VEIÐIMÁLASTOFNUNIN

Tilbúnir veiðistaðir í Langá
á Mýrum, tillögur.

15 maí 1983.

MYND 1. NEÐA VID „SÓSEF“ Í LANDI GRENJÁ OS LITLA FJALLS.

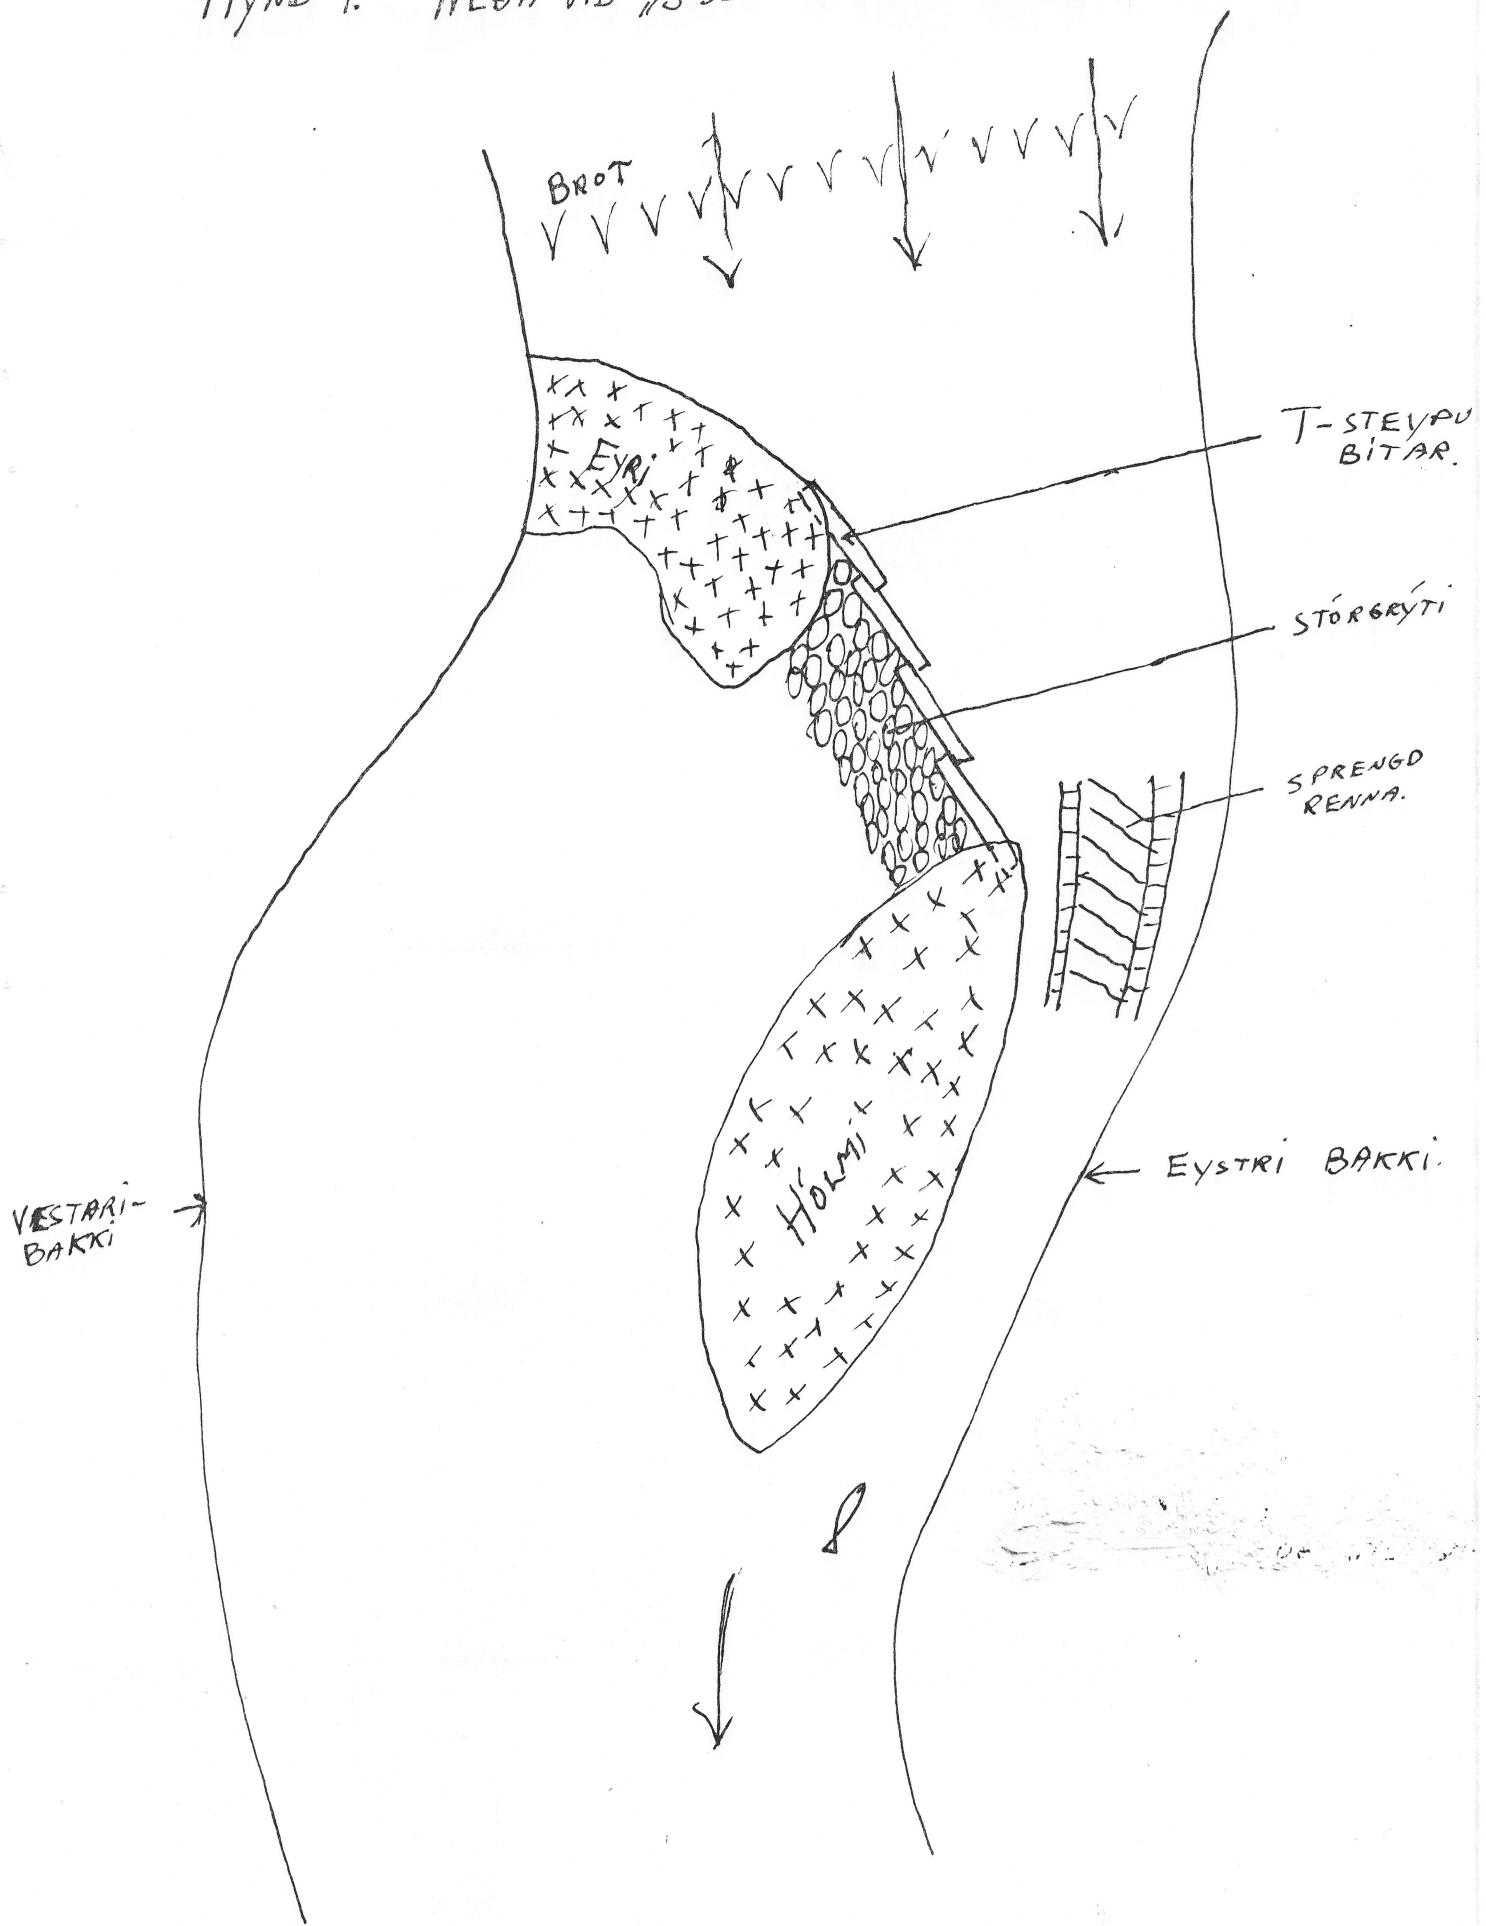
Áin rennur nokkuð dreifð. Vegna klappar i botni við austurbakkann sveigir áin að vesturbakkanum og garður sem gerður var á milli tveggja hólma gefur sig sífellt.

Svo að takist megi að halda ánni við vesturbakkann þarf að sprengja U.p.b. 15 m. langa rennu, 6-8 m. breiða, í klöppina. Garðinn á milli hólmanna yrði að byggja úr T-steypubitum og störgryti þar á bak við.

MYND 2. HÓLSBREIDA FYRIR LANDI GRENJA OG LITLA-FJALLS

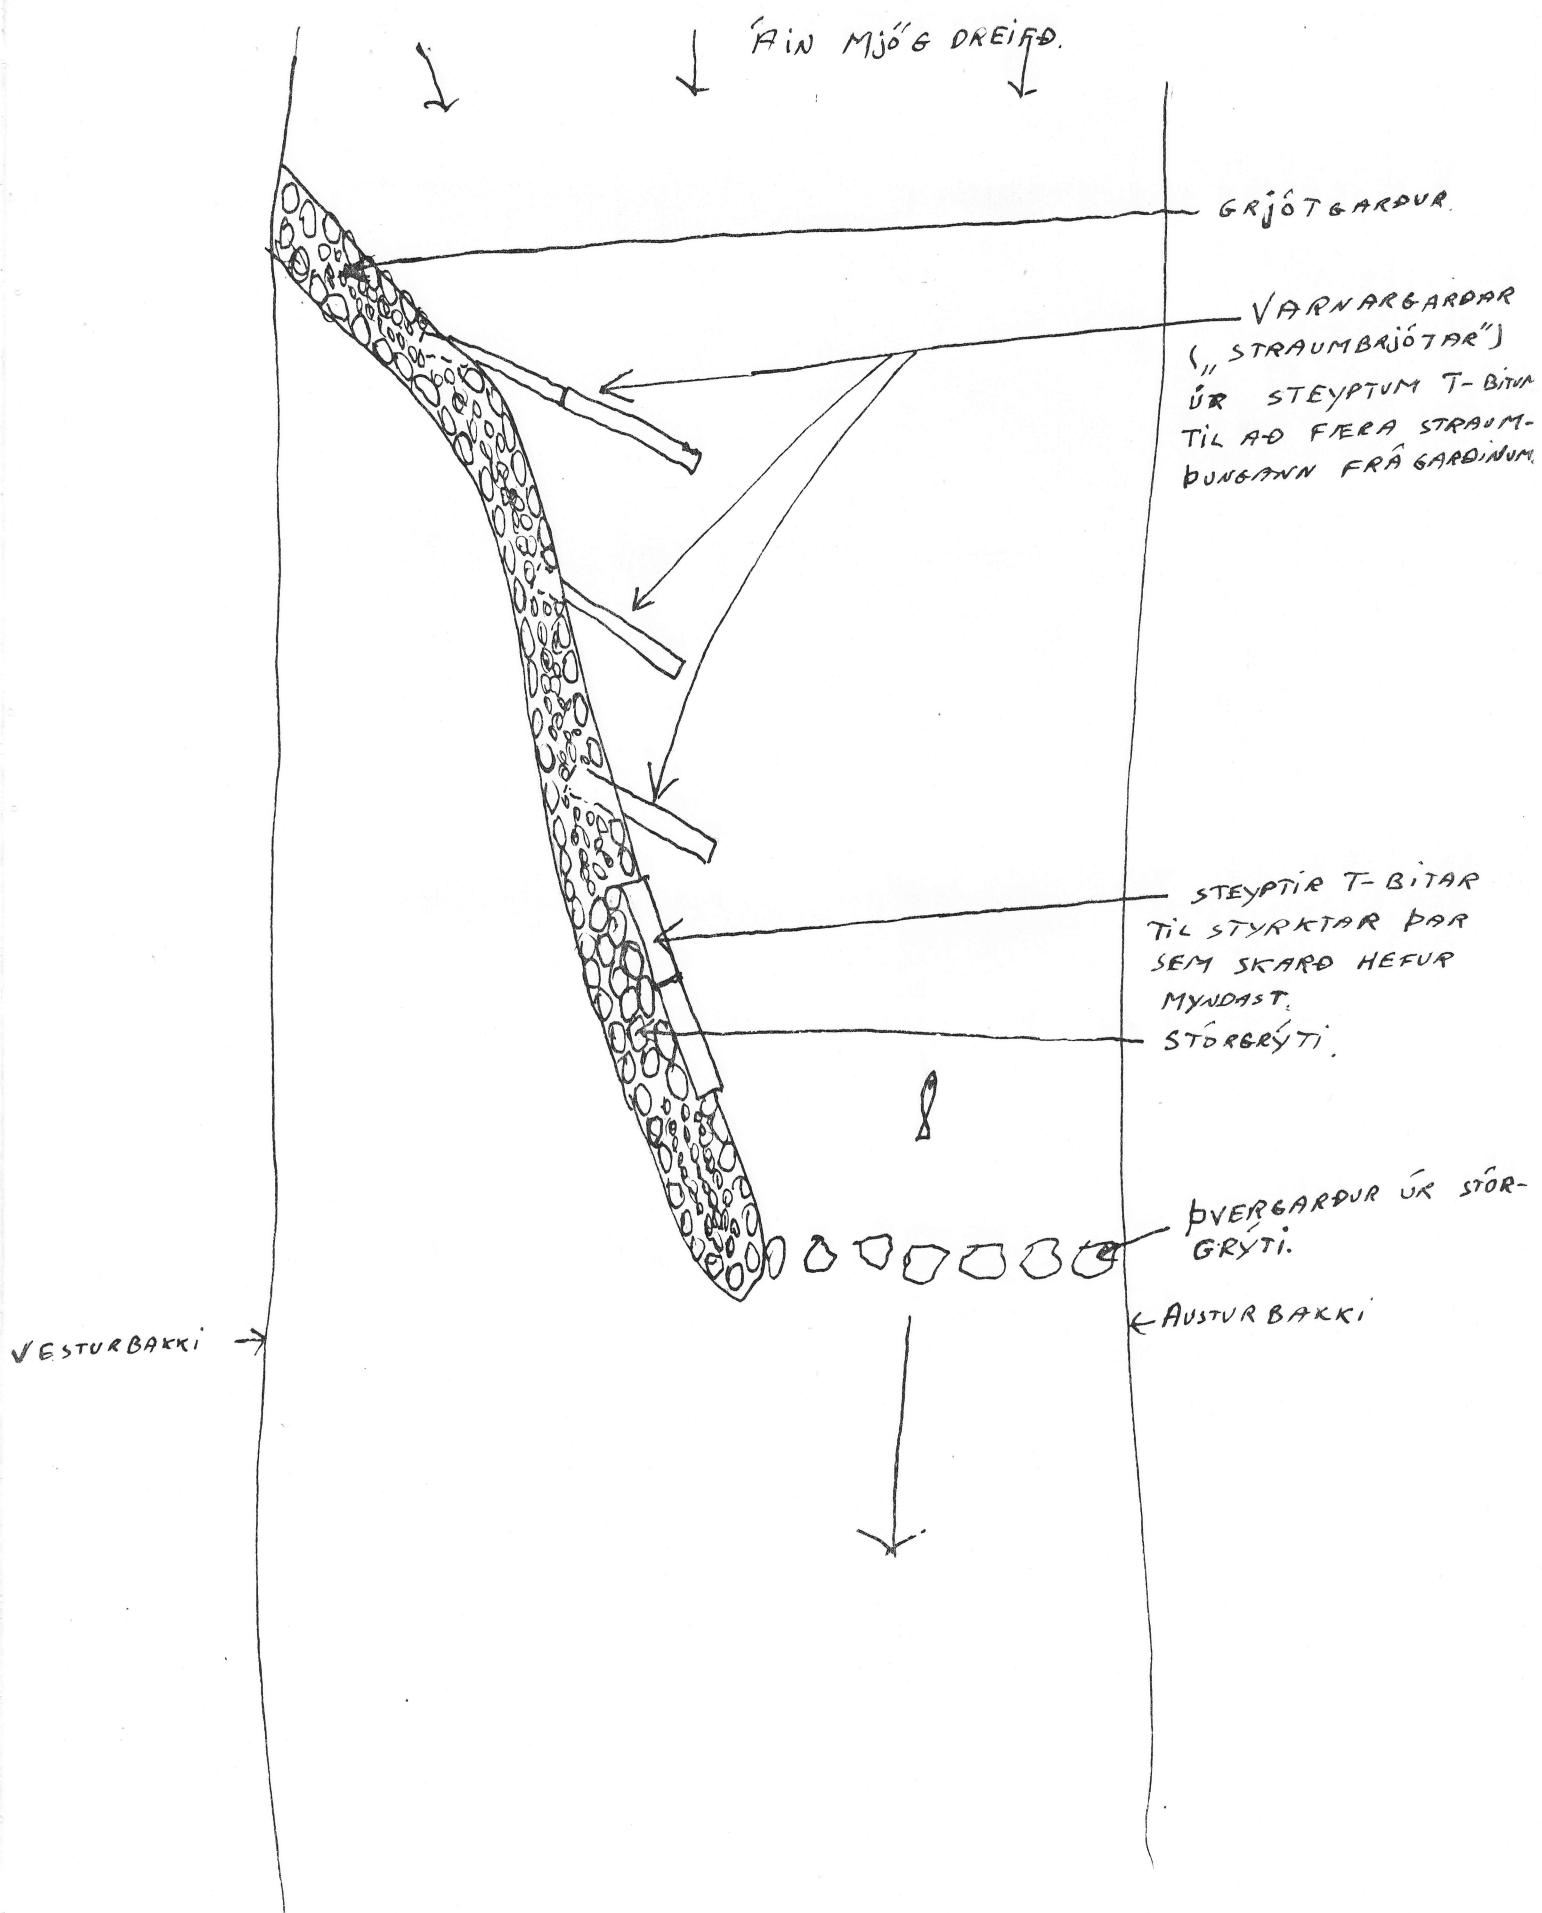
Áður en Hólsbreiðan var búin til rann áin mjög dreifð á því svæði, og gæti lax hafa átt í erfiðleikum með að komast upp eftir ánni þar. Áin hefur nokkra tilhneigingu til að renna að vesturbakkanum og rjúfa skar í garðinn, og það gæti því reynst erfitt að "halda" ánni við austurbakkann. Í ljósi þess að Hólsbreiðan er einn besti veiðistaðurinn fyrir landi Grenja og Litla Fjalls er þó reynandi að gera Hólsbreiðuna sem varanlegasta, og er þá eftirfarandi nauðsynlegt.

Þrír varnargarðar verða settir skáhallt út í ána út frá garðinum. Í skarðið í garðinum yrðu T-steypubitar og störgryti þar á bak við. E.t.v. gæti þurft að styrkja garðinn annarsstaðar með "vírnetspulsu".

MYND 3 "KISTA" Í LANDI GRENJA OG LITLA FJALLS.

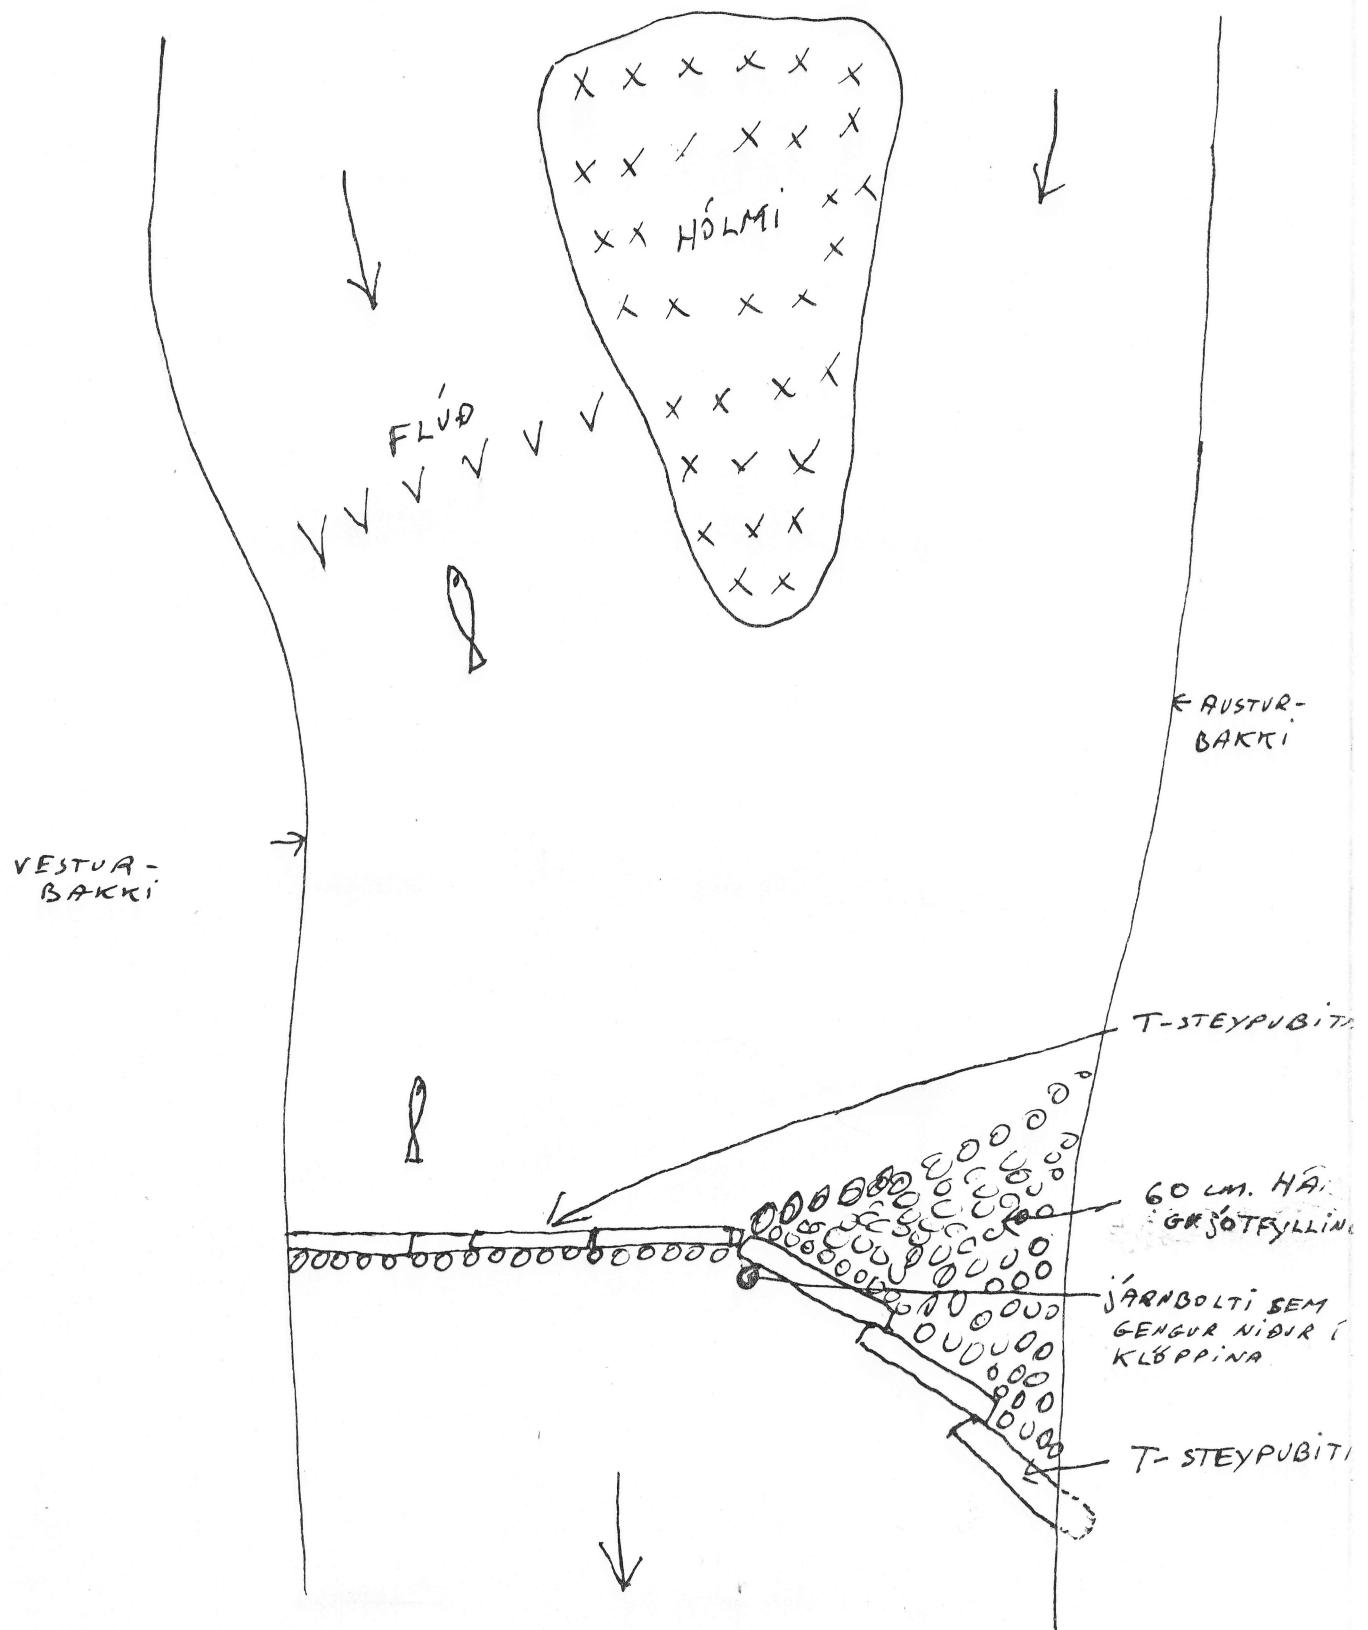
"Kistan" er nú ónýt eftir flóðin. U.p.b. 200 m. ofar er áin þrengri en þar sem Kistan var áður, og bakkarnir beggja vegna eru mun traustari þar. Tillögu um að flytja Kistuna þangað líst mér allvel á.

Frá austurbakkanum lægju tveir til þrír T-bitar u.p.b. 45° upp í strauminn. Fyrir framan þá yrði fyllt upp með blönduðu grjóti (5-40 cm. í þvermál.). Pessir garðar yrðu um 50-60 cm. háir og gæti vatn runnið yfir þá í flóðum.

T-steypubitar mynduðu siðan þvergarð yfir ána.

MYND 4.

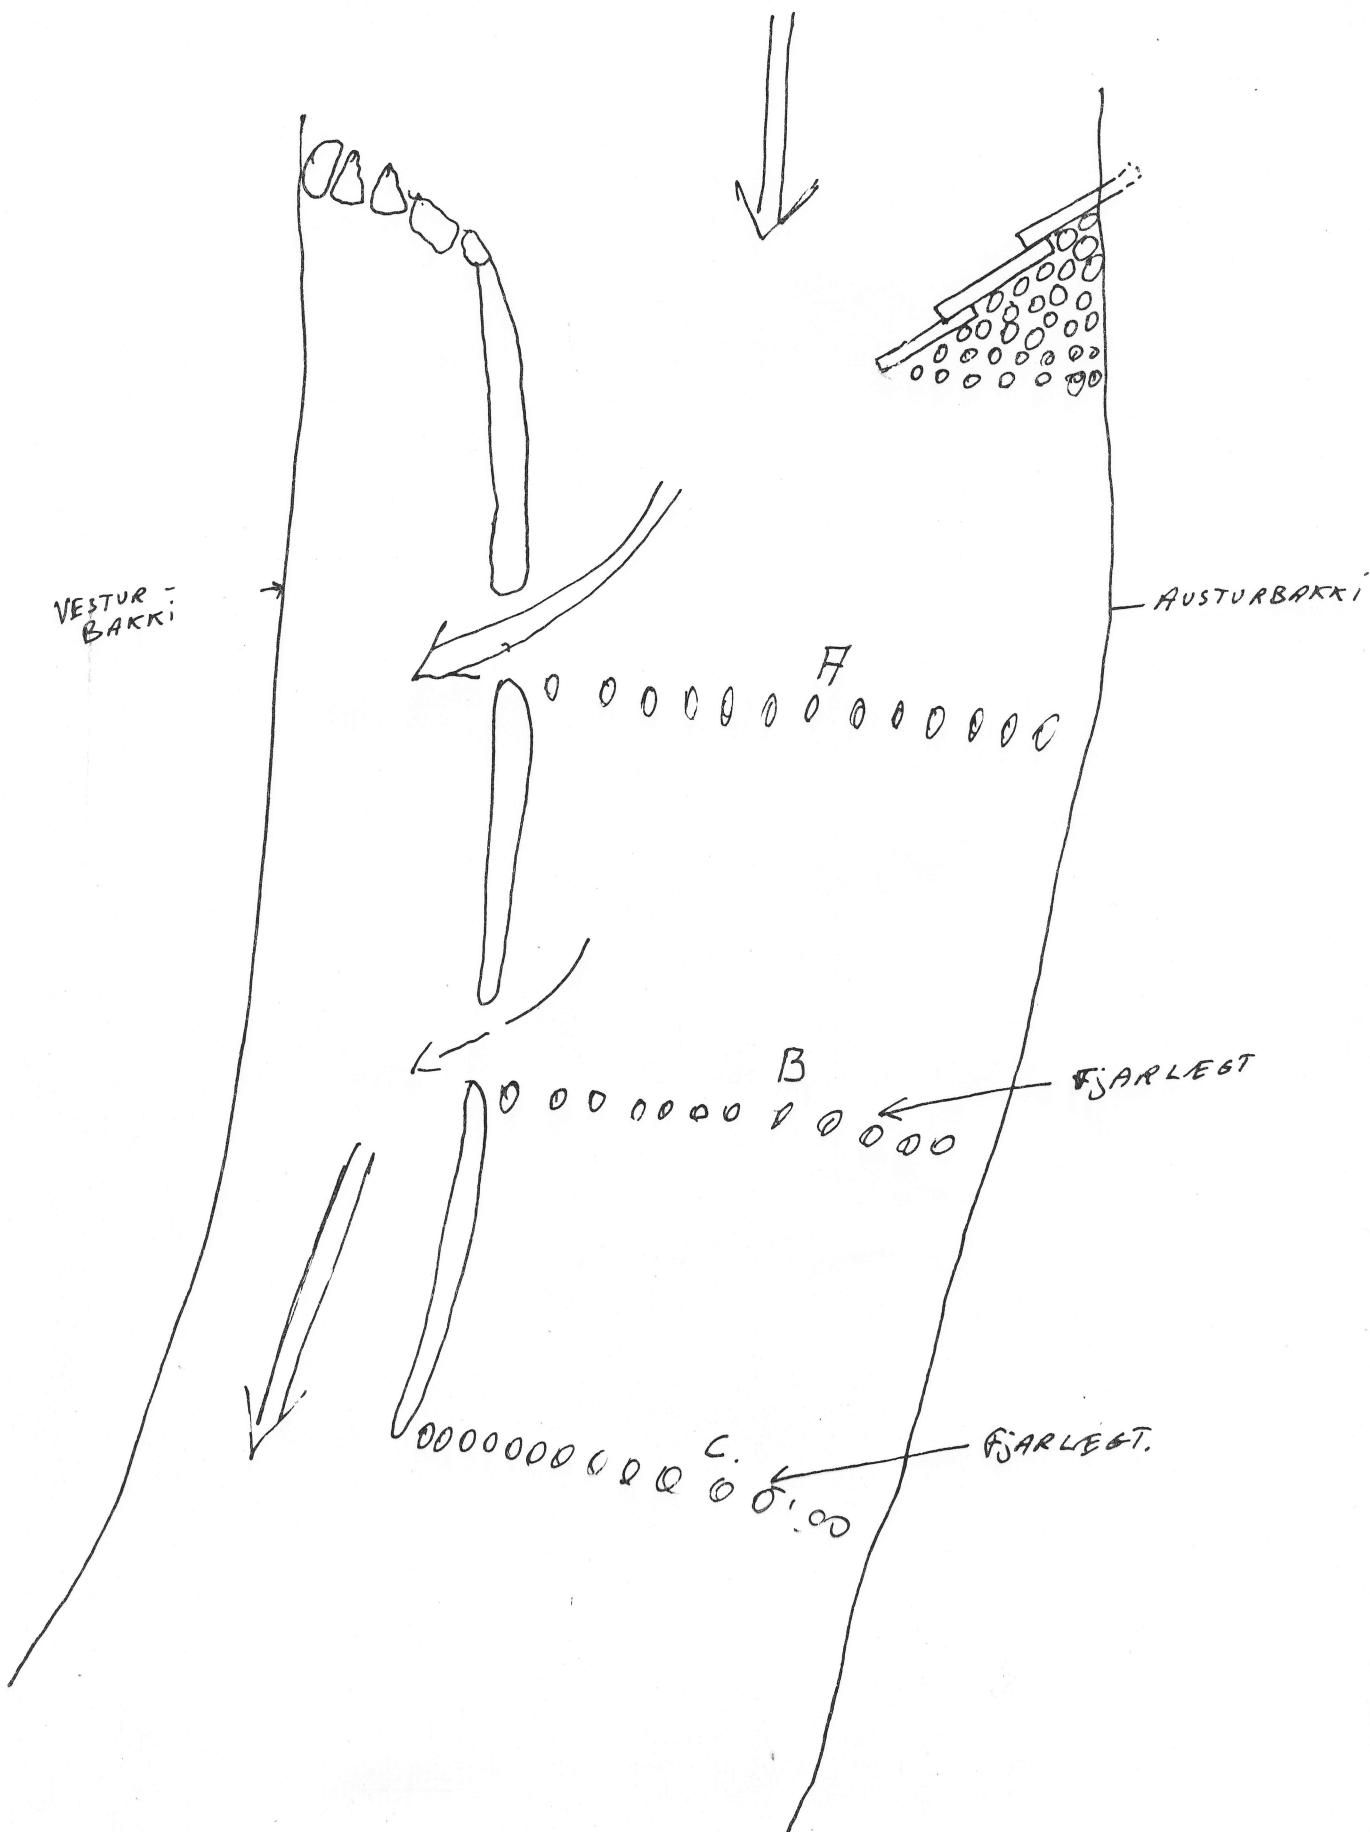
Veiðistaðir A,B og C eru nú ónýtir og verða þeir lagðir niður. S.l. sumar rifnuðu skörð í garðinn sem þrengir árfarveginn, bæði á veiðistöðum A og B. Nú rennur meiri hluti árinnar í gegnum skarðið við veiðistað A. Eins og áin rennur núna eru líklegir náttúrulegir veiðistaðir við vesturbakkann og að auki hefur straumlagið í Hreimsáskvörn breyst og er hugsanlegt að kvörnin verði jafn góður veiðistaður og hún var fyrir nokkrum árum.

Straumstýrigarð þarf að gera skammt fyrir ofan skarðið við A. Yrði hann gerður úr T-steypubitum. Til styrktar yrði eitthverju af grjótinu sem mynduðu þvergarðama í A,B og C sett á bak við garðinn. Það grjót sem gengur af úr þvergörðunum yrði þá sett í bakkann á malargarðinum til styrktar honum.
